## IMPORTANT SAFETY RECALL

**NHTSA Recall Number:** 24V362

**Altec Identifier:** CSN-3159

## Feeder Tube Inspection

**Figure 1 — Upper Boom Top Cylinder**

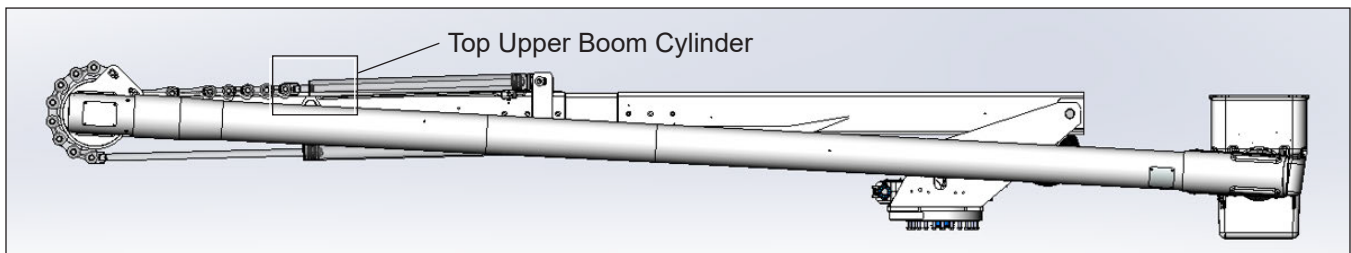
1. Read and understand all steps of the instructions before beginning the procedure. Wear appropriate personal protective equipment (PPE) following your employer's requirements.
2. Position the unit on a level surface, apply the parking brake, and engage the unit's hydraulic system. Chock the wheels, and properly set the outriggers. Disengage the unit's hydraulic system, and turn off the engine. Remove the key from the ignition, and secure it following your employer's vehicle lock-out/tagout procedure.
3. Access the top upper boom cylinder (refer to Figure 1). This is normally reached from the top of the cab guard or dump body.

**Figure 2 — Cylinder and Feeder Tube Inspection**

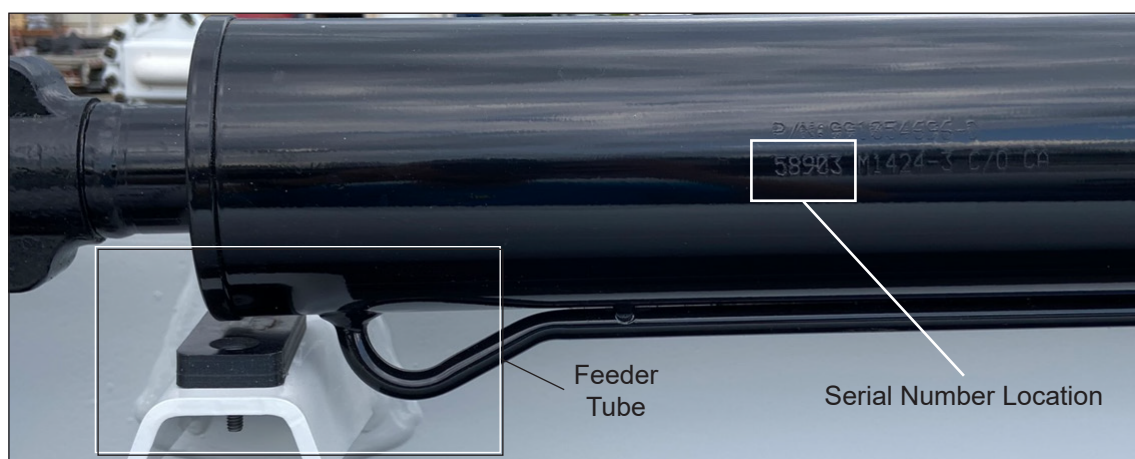
4. Inspect the cylinder for the supplier serial number (refer to Figure 2).
  - If the serial number begins with 589, this unit requires repair. Proceed to step 6.
  - If the serial number does not begin with 589, this unit is not affected. Proceed to step 5.

6. Inspect the feeder tube (refer to Figure 2) for damage at the bend near the cylinder rest bracket. Rubbed or scuffed paint is not considered damage.
  - If there is no damage, the cylinder rest requires an update. Proceed to step 7.
  - If there is damage, the cylinder requires replacement. Proceed to step 8.

7. Updates to the cylinder rest are required.
  - a. Put the unit back into service.
  - b. Arrange for the installation of the Cylinder Rest Replacement Kit, part number 991761448, using one of the methods below.
    - Contact Altec Service to schedule the installation of the kit.
    - Contact Altec Parts to order the kit, and schedule for your own technician or your third party provider to install the kit
  - c. Do not complete the Inspection Sheet at the end of this notice. Completion of the notice will be documented after the vehicle is repaired.
  - d. Inspect the feeder tube daily until the kit is installed. If the feeder tube becomes damaged, proceed to step 8.
  - e. Install the kit upon receipt.

8. Replacement of the top upper boom cylinder is required.
  - a. Take the unit out of service until the replacement has been completed.
  - b. Arrange for the installation of the Cylinder Replacement Kit, part number 991761454, using one of the methods below.
    - Contact Altec Service to schedule the installation of the kit.
    - Contact Altec Parts to order the kit, and schedule for your own technician or your third party provider to install the kit
  - c. Do not complete the Inspection Sheet at the end of this notice. Completion of the notice will be documented after the vehicle is repaired.
  - d. Install the kit upon receipt.

**Figure 1 — Vérin supérieur de la flèche supérieure**

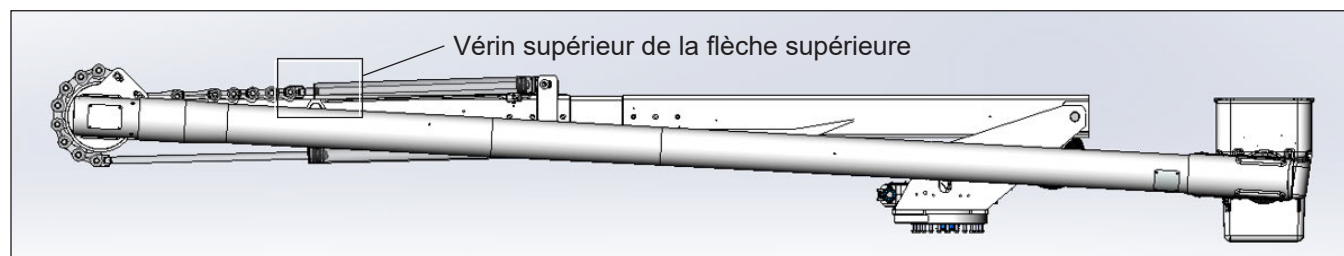
1. Lisez et comprenez toutes les étapes des instructions avant de commencer la procédure. Portez un équipement de protection individuelle (EPI) approprié conformément aux exigences de votre employeur.
2. Positionnez l'appareil sur une surface de niveau, serrez le frein de stationnement et engagez le système hydraulique de l'appareil. Calez les roues et placez les stabilisateurs adéquatement. Désactivez le système hydraulique de l'appareil et coupez le moteur. Retirez la clé du contact et fixez-la conformément à la procédure de verrouillage/étiquetage du véhicule de votre employeur.
3. Accédez au vérin supérieur de la flèche supérieure (consultez la Figure 1). Celui-ci est normalement accessible depuis le haut du protège-cabine ou de la benne basculante.

**Figure 2 — Inspection du vérin et du tube d'alimentation**

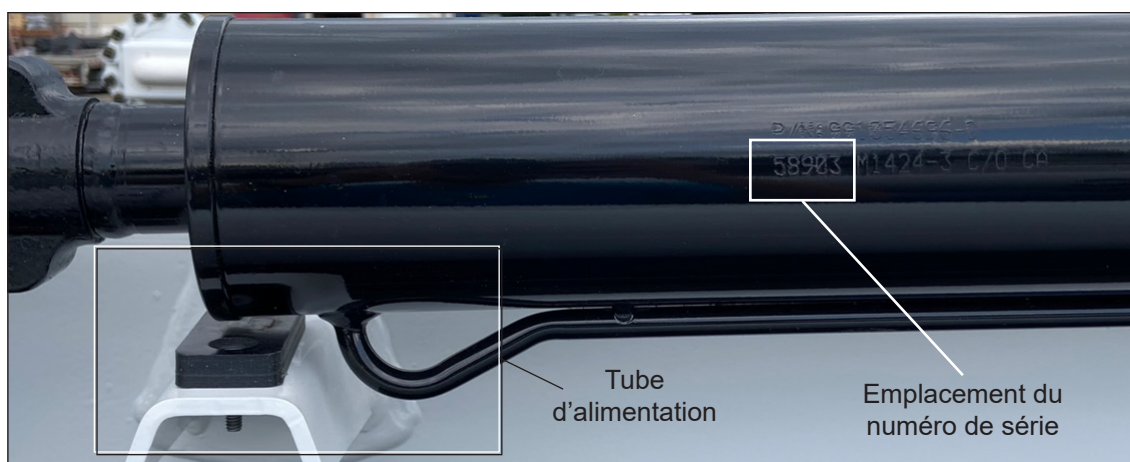
4. Inspectez le vérin pour connaître le numéro de série du fournisseur (consultez la Figure 2).
  - Si le numéro de série commence par 589, alors cet appareil nécessite une réparation. Passez à l'étape 6.
  - Si le numéro de série ne commence pas par 589, alors cet appareil n'est pas concerné. Passez à l'étape 5.

6. Inspectez le tube d'alimentation (consultez la Figure 2) pour déceler tout dommage au niveau du coude près du support de la pièce d'appui du vérin. La peinture frottée ou éraflée n'est pas considérée comme un dommage.
  - S'il n'y a aucun dommage, alors la pièce d'appui du vérin nécessite une mise à jour. Passez à l'étape 7.
  - S'il y a des dommages, alors le vérin doit être remplacé. Passez à l'étape 8.

7. Des mises à jour de la pièce d'appui du vérin sont nécessaires.
  - a. Remettez l'appareil en service.
  - b. Organisez l'installation de la trousse de remplacement de la pièce d'appui du vérin, référence 991761448, en utilisant l'une des méthodes ci-dessous.
    - Contactez Altec Service pour programmer l'installation de la trousse.
    - Contactez Altec Parts pour commander la trousse et programmez-en l'installation par votre propre technicien ou votre fournisseur.
  - c. Ne remplissez pas la fiche d'inspection figurant à la fin du présent avis. L'achèvement de l'avis sera documenté après la réparation du véhicule.
  - d. Inspectez quotidiennement le tube d'alimentation jusqu'à ce que la trousse soit installée. Si le tube d'alimentation est endommagé, alors passez à l'étape 8.
  - e. Installez la trousse dès réception.

8. Le remplacement du vérin supérieur de la flèche supérieure est requis.
  - a. Mettez l'appareil hors service jusqu'à ce que le remplacement soit terminé.
  - b. Organisez l'installation de la trousse de remplacement du vérin, référence 991761454, en utilisant l'une des méthodes ci-dessous.
    - Contactez Altec Service pour programmer l'installation de la trousse.
    - Contactez Altec Parts pour commander la trousse et programmez-en l'installation par votre propre technicien ou votre fournisseur.
  - c. Ne remplissez pas la fiche d'inspection figurant à la fin du présent avis. L'achèvement de l'avis sera documenté après la réparation du véhicule.
  - d. Installez la trousse dès réception.

**Figura 1 — Cilindro superior de la pluma superior**

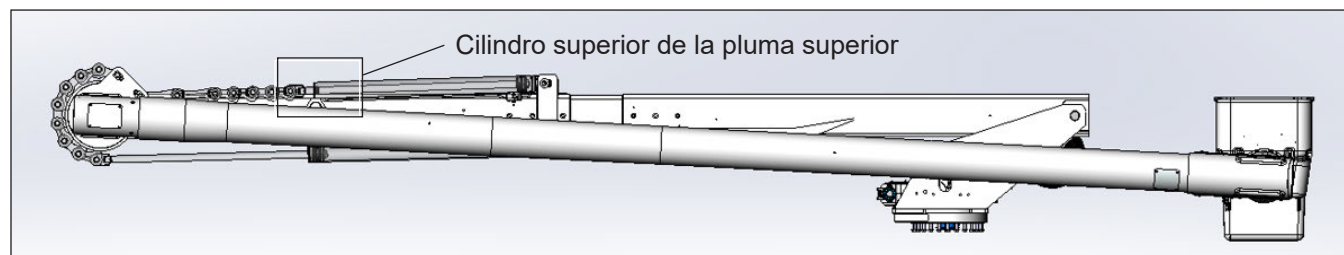
1. Lea y comprenda todos los pasos de estas instrucciones antes de comenzar el procedimiento. Use el Equipo de protección personal (PPE) apropiado de acuerdo con los requisitos del empleador.
2. Coloque la unidad sobre una superficie nivelada, aplique el freno de mano y active el sistema hidráulico de la unidad. Instale las cuñas en las ruedas y configure los estabilizadores adecuadamente. Desactive el sistema hidráulico de la unidad y apague el motor. Retire la llave del encendido y asegure el vehículo usando el procedimiento de bloqueo/etiquetado del vehículo de su empleador.
3. Acceda al cilindro superior de la pluma superior (consulte la Figura 1). Normalmente se accede desde la parte superior de la protección de la cabina o el cuerpo de descarga.
